**Schema per l'istruttoria delle procedure di Valutazione di Impatto Ambientale
integrata con la Valutazione di Incidenza Ambientale**

Istanza di rilascio del PAUR ex art. 27 bis del D. Lgs. 152/2006 e ss .mm.ii relativamente al
*“Progetto di costruzione ed esercizio di un impianto di produzione di energia elettrica da fonte
 idroelettrica denominato "San Felice a Cannello" su edificio esistente con derivazione da condotta
 esistente senza incremento né della portata derivata né del periodo di prelievo, di potenza nominale
 elettrica di 490 kWp e potenza nominale di concessione di 372,80 kW”*

Proponente Zeta Renewable S.r.l. –

CUP 8926

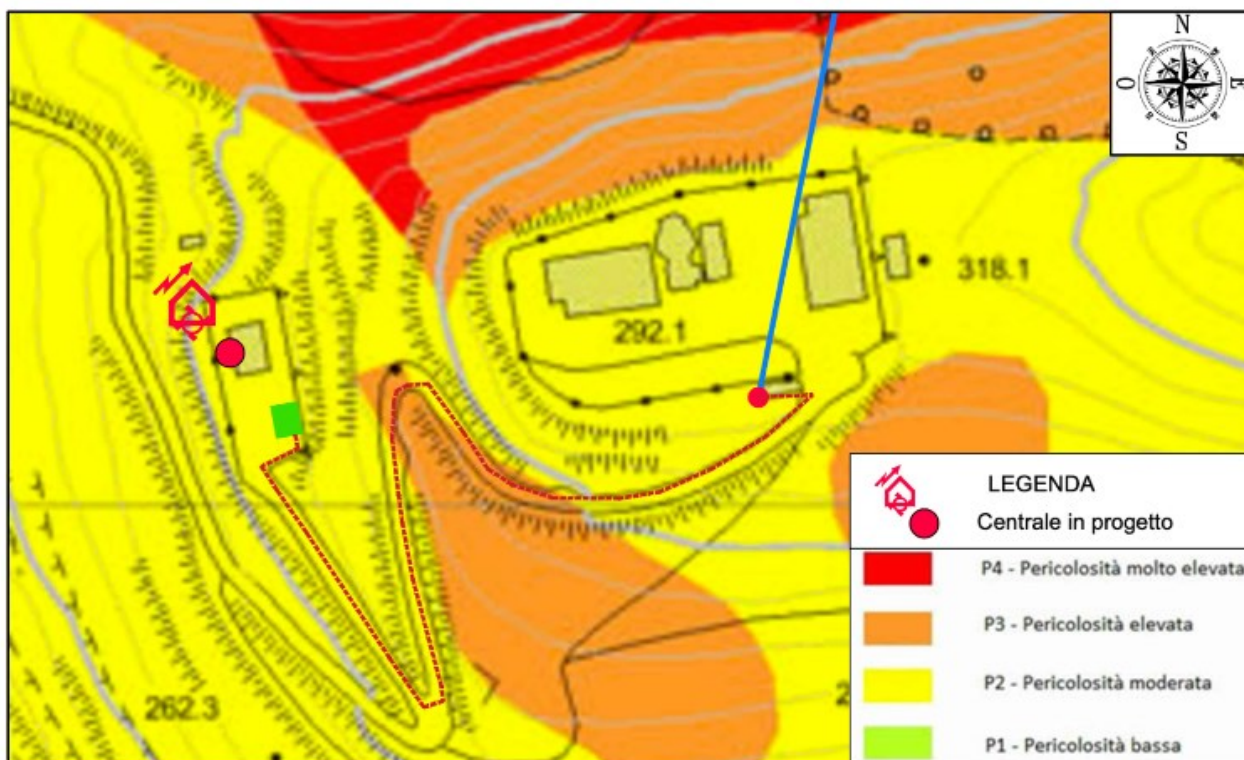
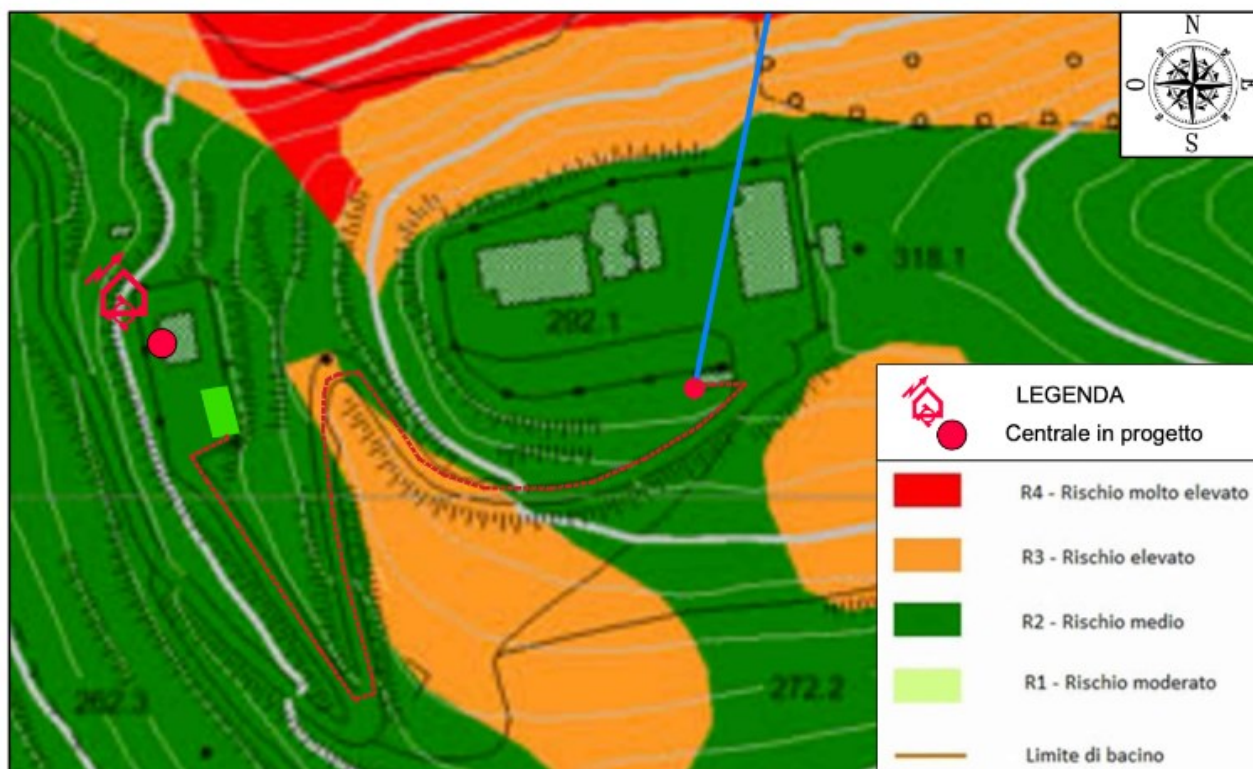
nella “Relazione geologica e di compatibilità PAI”, lo studio realizzato attiene solo al tracciato dell'elettrodotto aereo ed ai pali di sostegno della linea elettrica considerate come“ *...opere espressamente ammesse anche nelle aree soggette a rischio da frana molto elevato R4 e conseguentemente anche nelle aree a rischio R3 ed R2*”;a tal proposito, si chiede di integrare lo studio anche considerando la compatibilità delle opere interne con le aree a Pericolosità P2 e P3 e Rischio R2 e R3 sia in fase di esercizio che di cantiere;

in virtù delle criticità che potrebbero emergere dalla realizzazione dell'elettrodotto aereo in corrispondenza di aree classificate a Pericolosità P2 e P3 e Rischio R2 e R3, ipotizzare, un'alternativa progettuale che preveda ad esempio, la realizzazione di un cavidotto interrato lungo il tracciato della viabilità esistente;

Nessun riscontro

Nessun riscontro

- il collegamento alla rete ENEL ha subito una modifica progettuale a seguito delle richieste d'integrazioni pervenute dalle Autorità Competenti; nello specifico, rispetto al progetto presentato in prima istanza non è prevista la realizzazione di un elettrodotto con l'impiego di pali di sostegno bensì la realizzazione di una linea di connessione rete MT con cavo interrato 3x185 di circa m 387 realizzata interamente su strada comunale;

Fig. 2: Planimetria con opere in progetto

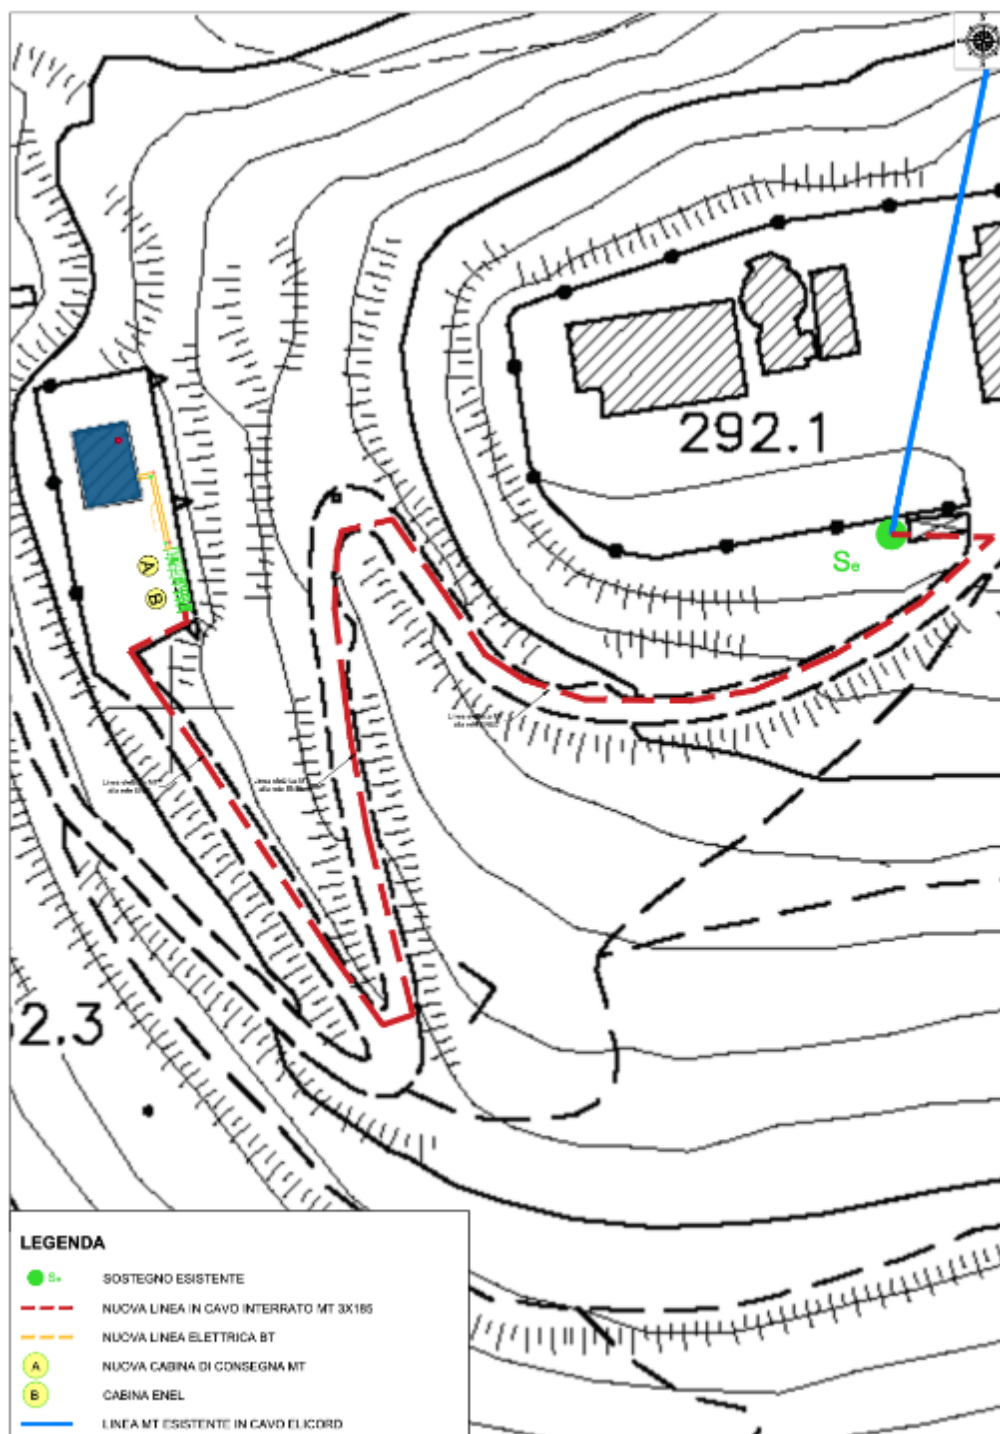
- fornire maggiori informazioni, anche con l'ausilio di planimetrie di progetto, in merito ai due previsti attraversamenti della strada comunale;

- fornire maggiori informazioni, anche con l'ausilio di planimetrie di progetto, in merito ai due previsti attraversamenti della strada comunale;

Nessun riscontro
